MILIEUTECHNISCHE EVALUATIE ONDERZOEKEN

24/3/2021

Kleiputten Terhagen

Referentie CR-P131

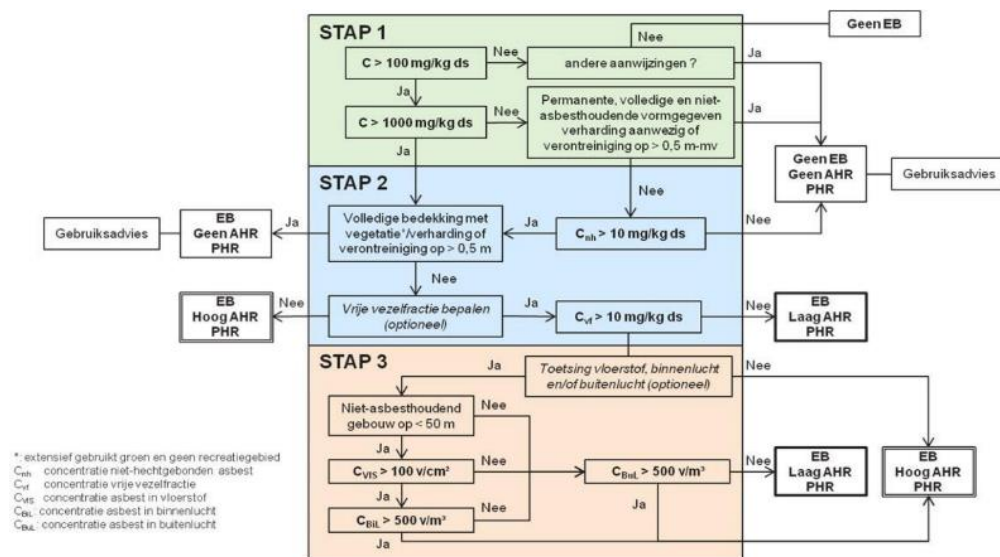
In deze code van goede praktijk is een voorstel bodemsaneringsnorm opgenomen die dient gebruikt te worden om asbest in de bodem te toetsen. Het OBBO maakt hier geen melding van.

Er zijn in het OBBO geen indicaties dat de CMA/1/A.20 in het kader van het deel beschrijvend bodemonderzoek van het OBBO is toegepast. Daarnaast is ook de Code van goede praktijk voor asbest in de bodem niet gevolgd, deze schrijft namelijk voor dat voor asbestverdachte locaties deze moet opgedeeld worden in deellocaties van 1000 en/of 500 m². Wanneer de asbestverdachte zone groter is dan 2 ha dient de erkende bodemsaneringsdeskundige (EBSD) in overleg met OVAM een gepast onderzoeksvoorstel uit te werken. Het Eternit-stort en de werfweg hebben een oppervlakte van 3,4 ha. Bijgevolg dient er een strategie met OVAM te worden besproken. Hiervan is niets terug te vinden in het OBBO. Wanneer de standaardhoeveelheden uit de Code van goede praktijk voor een terrein van 2 ha + 1,4 ha worden toegepast dan dienen 10 deellocaties van 1000 m² onderzocht te worden. Waarbij per deellocatie 5 gaten/sleuven moeten gemaakt worden, met een minimale respectievelijke oppervlakte van 80 x 80 cm en 200 cm x 30 cm. Dit betekent dat voor het Eternit-stort met werfweg circa 50 gaten/sleuven dienden gemaakt te worden om aan de CMA te voldoen. In het OBBO zijn er 15 boringen uitgevoerd waarvan er 6 voor asbest zijn geanalyseerd.

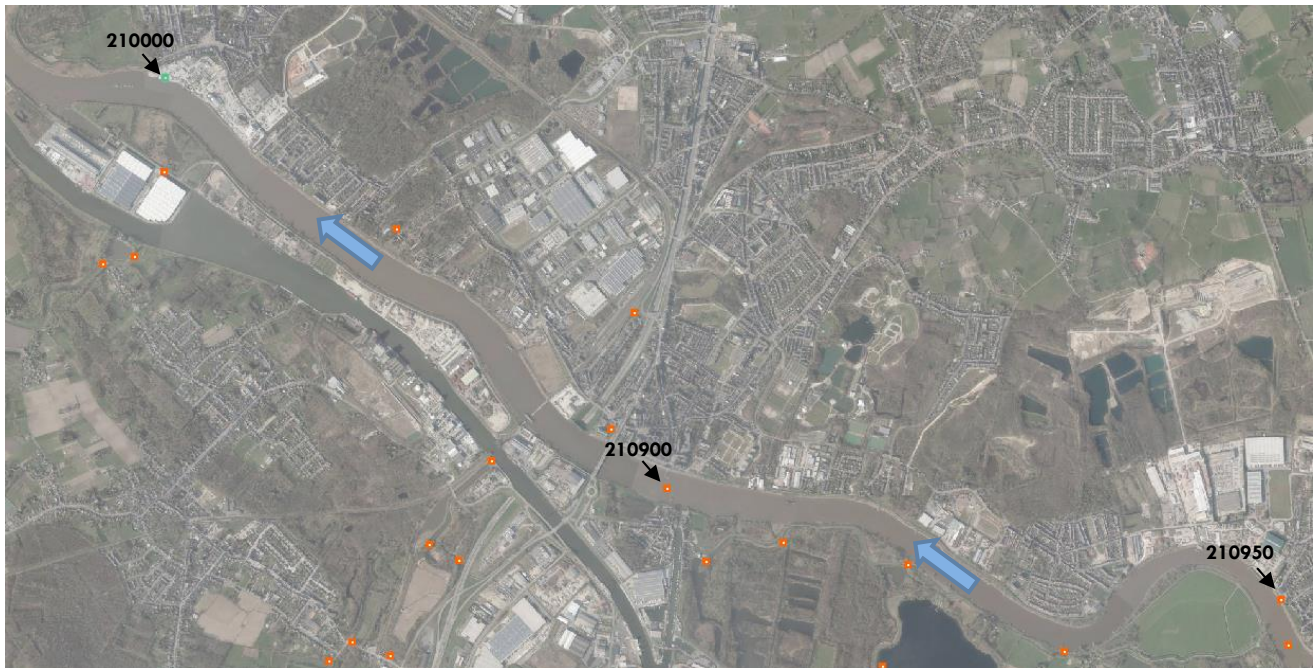
Voor het potentieel humane risico (toekomstige situatie) wordt aangegeven dat de site zal "ondiept" worden gelet op de plannen van de Provincie Antwerpen waarbij de huidige storten minimaal met 1 m propere grond zullen worden afgedekt. Hierdoor zal er geen rechtstreekse blootstelling met de verontreinigde gronden meer plaats vinden waardoor er geen blootstelling meer kan optreden. Er is dan ook geen sprake van een potentieel humaan risico. Hier dient opgemerkt te worden dat dit enkel zo is als de geplande

“ondieping” effectief wordt uitgevoerd zoals beschreven. Anders blijven de actuele risico's van kracht.

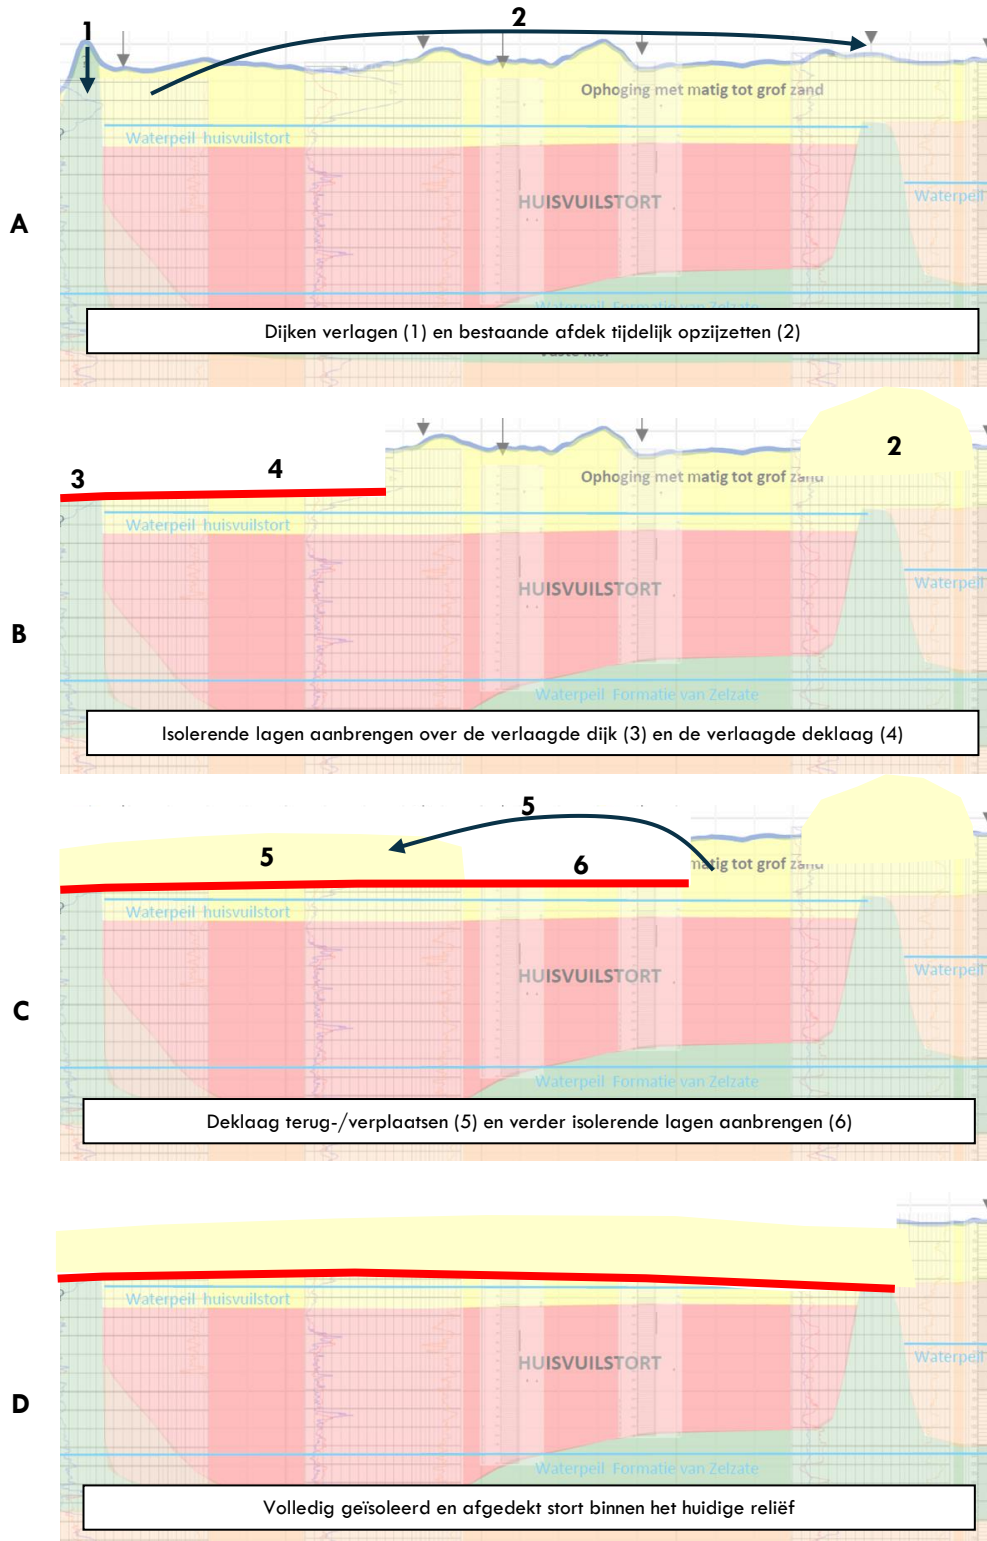
Verder geeft Pollux aan wat het effect zal zijn van het bovenaan afdichten van het stort op het stortmateriaal en hoe dit in het ontwerp van de afdek is ondervangen.

Voor wat het alternatief van de stakeholders om de afdek binnen de dijken van het stort te voorzien, waarbij de isolerende laag aan de binnenzijde van de dijken wordt aangesloten, geeft Pollux aan dat dit technisch gezien geen gunstig ontwerp is, gelet op:

De hier door Pollux aangehaald argumenten zijn vanuit een civieltechnische benadering correct. Het enkel binnen de dijken bijkomend afdekken is geen gunstig ontwerp. Door het bijkomend afdekken van het stort ontstaat er bijkomende druk op dit volume dat aan de buitenzijde van de dijken moet opgevangen worden. Er dient ook een afvoer voor neerslag die binnen de dijken valt, te worden voorzien. Deze afvoer zal ook steeds onderhouden moeten worden en kan mogelijk op termijn verzakken door zettingen in het stort, waardoor de goede werking verloren kan gaan.
